ID: Codice procedura (ID_VIP/ID_MATTM):10844

Impianto per la produzione di energia elettrica da fonte eolica, costituito da 6 aerogeneratori della potenza complessiva di 37,2 MW, un sistema di accumulo da 25 MW e relative opere connesse in località "Rempillo" nel comune di Pitigliano (GR).

TESTO DELLE OSSERVAZIONI

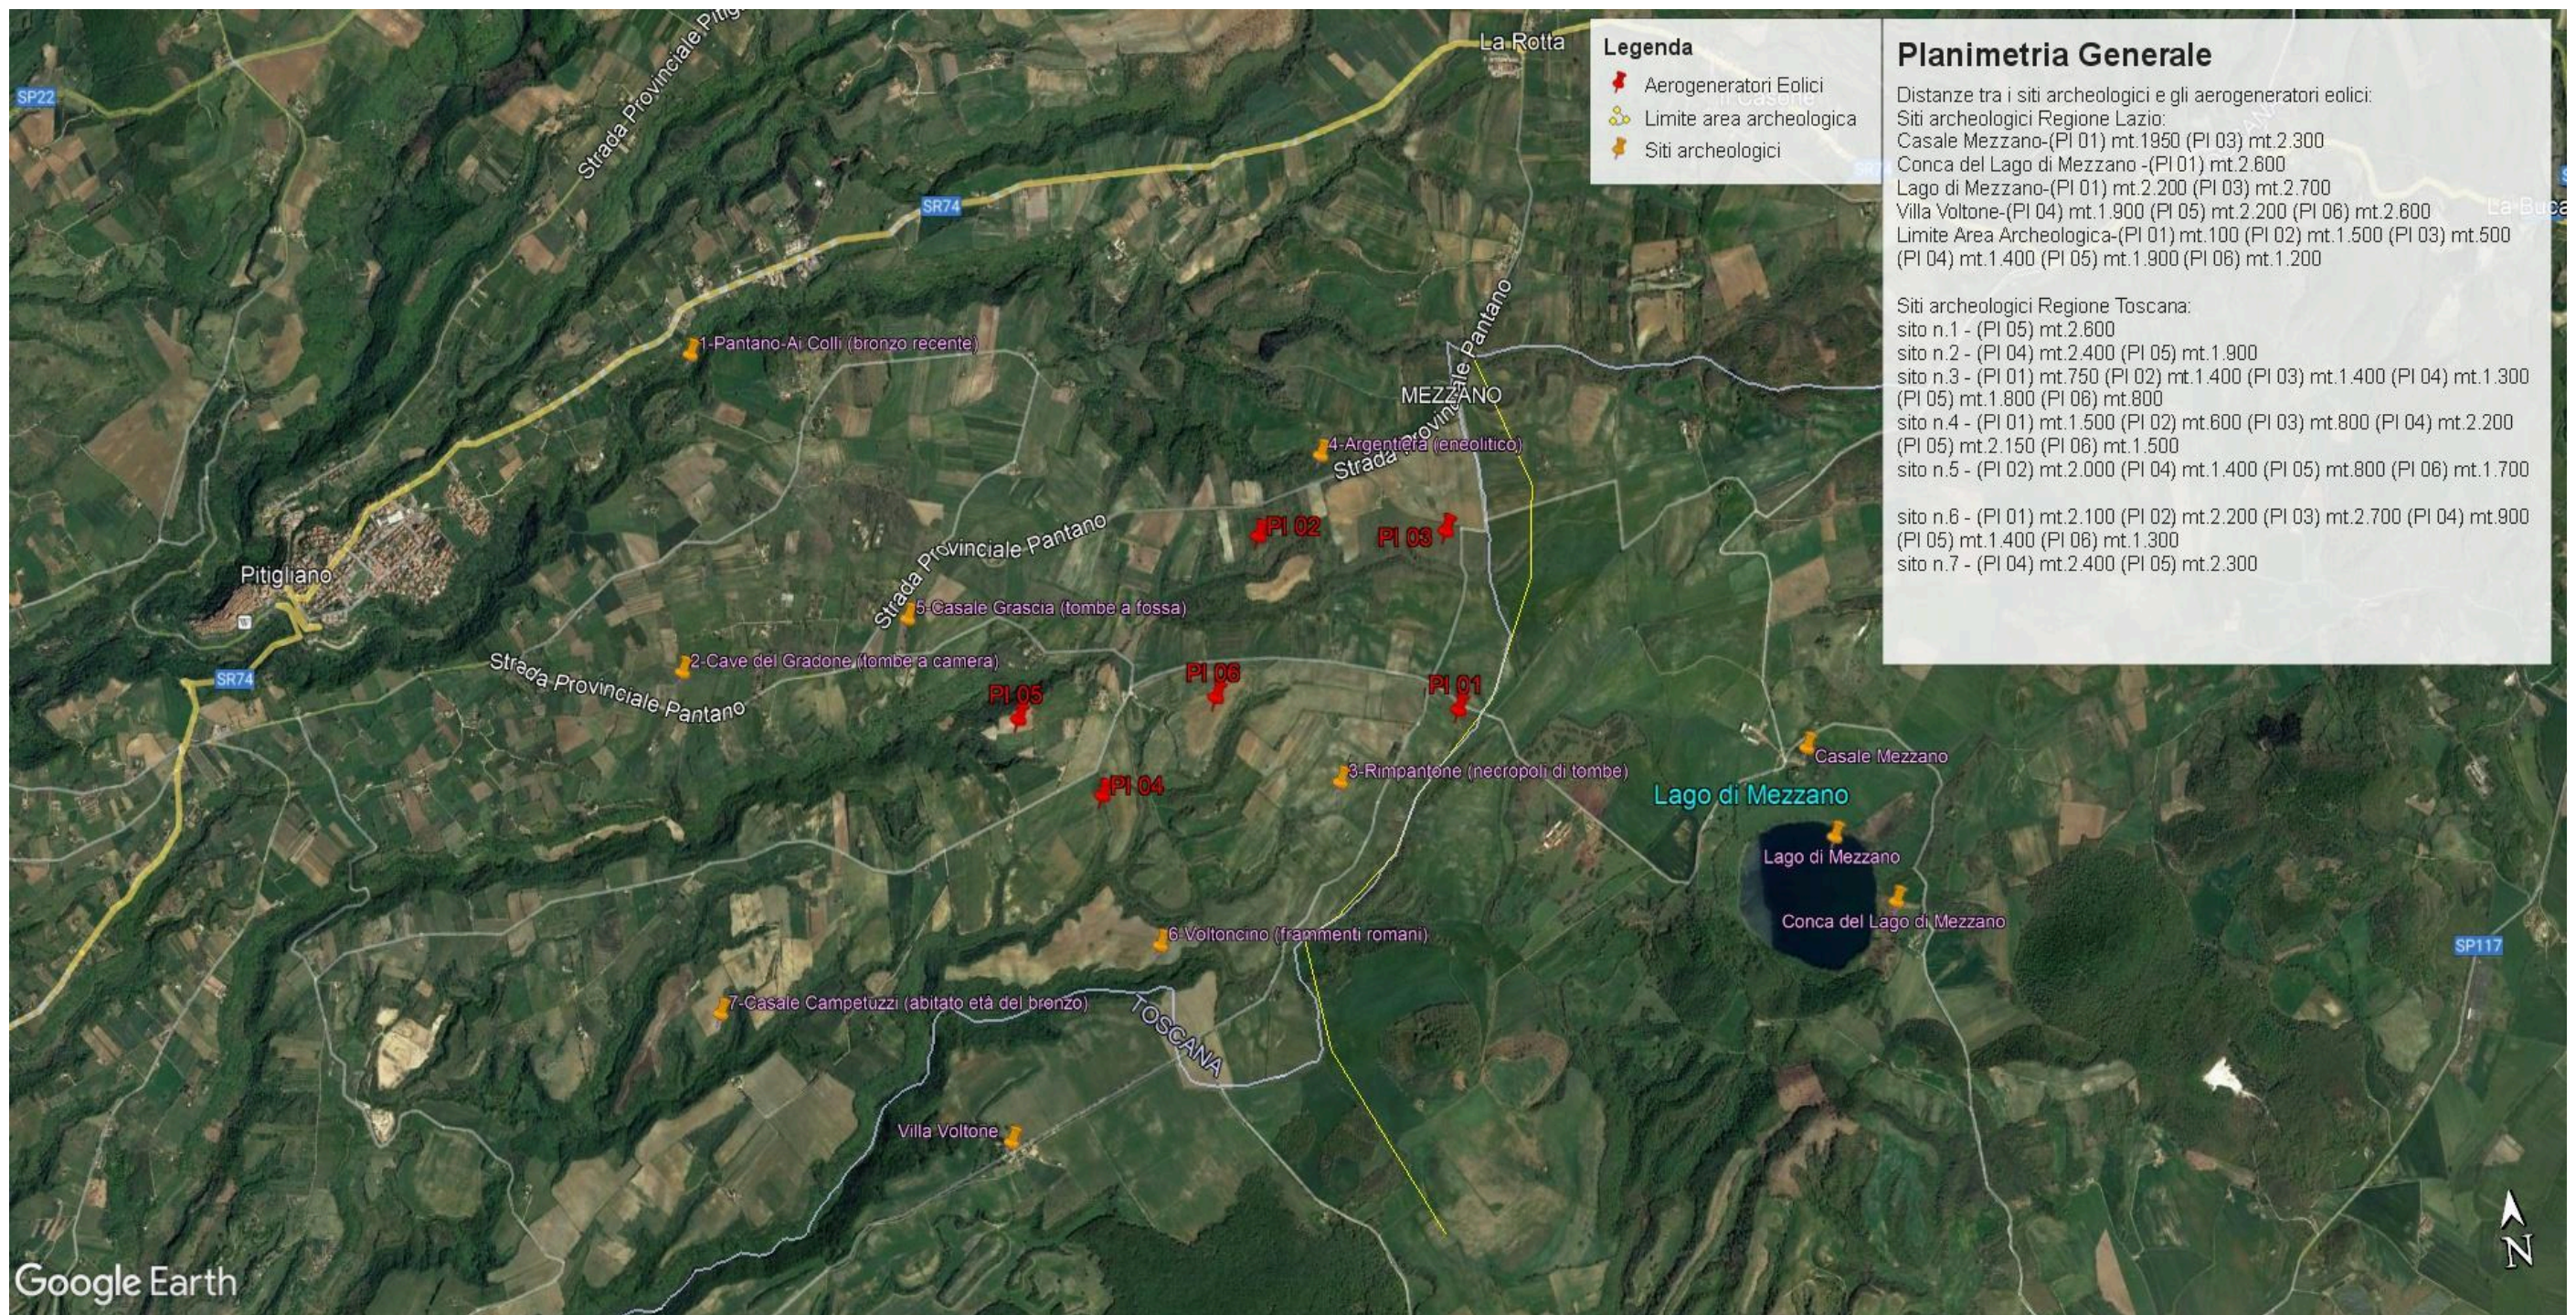
Inoltre, la zona in cui insisterebbe l’impianto eolico industriale Rempillo è compresa nelle fasce di rispetto di 3 km di diversi beni archeologici tutelati dalla parte II del Codice dei Beni Culturali (vedi Allegato, immagine n. 3). Inoltre le pale P04 e P05 ricadono all’interno di un’area archeologica che la Proponente vorrebbe cancellare per il semplice fatto che non è riportata nel documento regionale ma nel documento provinciale come meglio dettagliato nell’Osservazione n. 5. Alla luce di quanto documentato appare chiaro quindi che la collocazione dell’impianto non ha tenuto conto alcuno dei vincoli dell’area nella quale è stato progettato e l’inserimento dell’impianto eolico nel paesaggio e sul territorio non è corretto (Allegato IV delle Linee guida nazionali di cui al D.M dello Sviluppo economico del 10.09.2010).

- h) Le zone di interesse archeologico evidenziate nell'immagine n. 3 a cui si aggiungono anche l'importante abitato protostorico di Sorgenti della Nova e Ruderii del Castello altomedioevale che si trovano a circa 4 km dalle aree in cui è stato progettato l'impianto eolico industriale. Poco più lontano i resti del castello medioevale “Morroneccio”. Nell'area vasta le preziose necropoli eneolitiche (Poggi Alti) ed etrusche di Pitigliano, Sovana e Sorano.

Immagine n. 5 Intervisibilità degli impianti eolici della provincia di Viterbo anche in quella di Grosseto, in particolare nel pitiglianese.

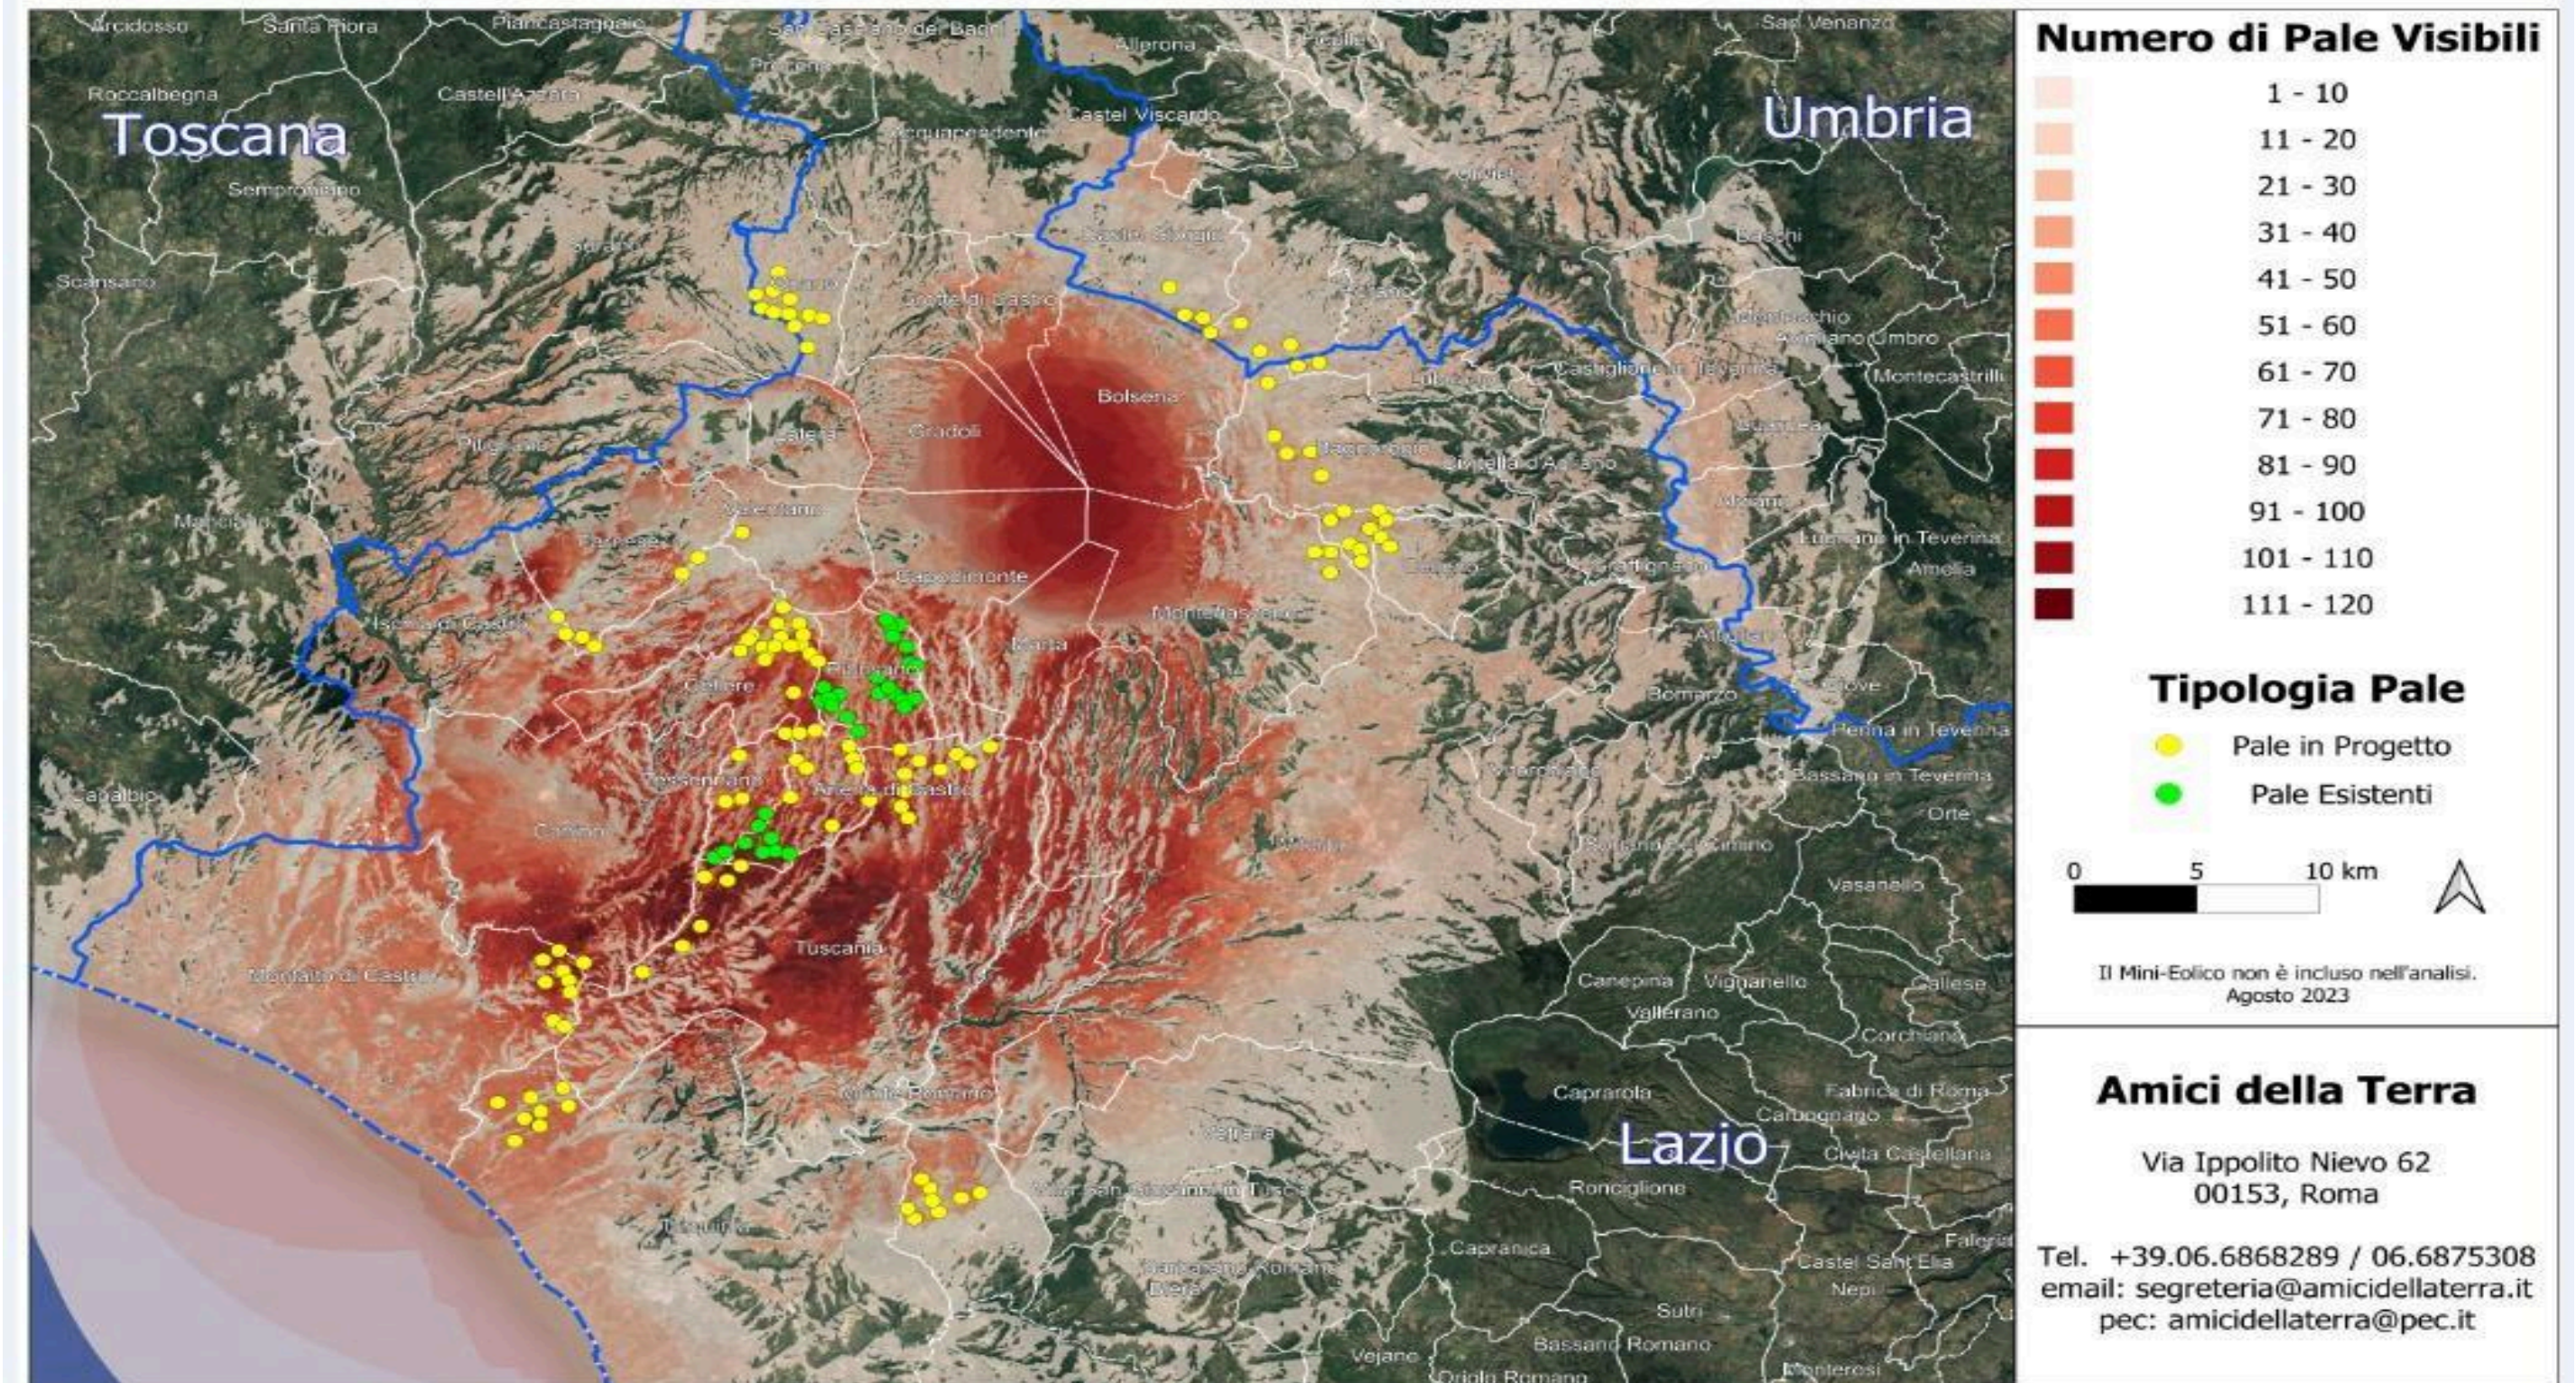
Quindi anche la Regione come Ente deputato dalla normativa nazionale a legiferare sulle aree idonee e non idonee si è espressa riguardo al fatto che abbia assolto ai doveri e alle quote stabilite dal PNIEC e in ambito regionale la provincia di Viterbo è stata quella con il più alto tasso di impianti FER tra tutte e quindi ormai satura ed il cumulo degli impianti FER installati, autorizzati e in progetto rappresenta una elevata criticità per la sostenibilità ambientale di ulteriori eventuali iniziative. L'impianto eolico " Rempillo" pur essendo "esterno al confine provinciale e regionale ma nelle sue immediate vicinanze (a soli 100 metri i primi due aerogeneratori) oltre ad impattare sul territorio e sulle economie di tre Comuni del Lazio (Farnese, Valentano e Latera) si trova nelle fasce di rispetto dei Beni di notevole interesse pubblico come si è evidenziate nelle Osservazioni nn. 1 e 2 e crea anche degli impatti negativi anche sui beni naturalistici come verrà dettagliato nell'Osservazione n. 4. Inoltre andrebbe a sommarsi al già enorme cumulo di impianti eolici e fotovoltaici e geotermici che già creano una elevata criticità ambientale nella provincia di Viterbo e interferiscono anche con il territorio toscano come si può vedere dalle immagini nn. 4 e 5 dell'Allegato n. 1.
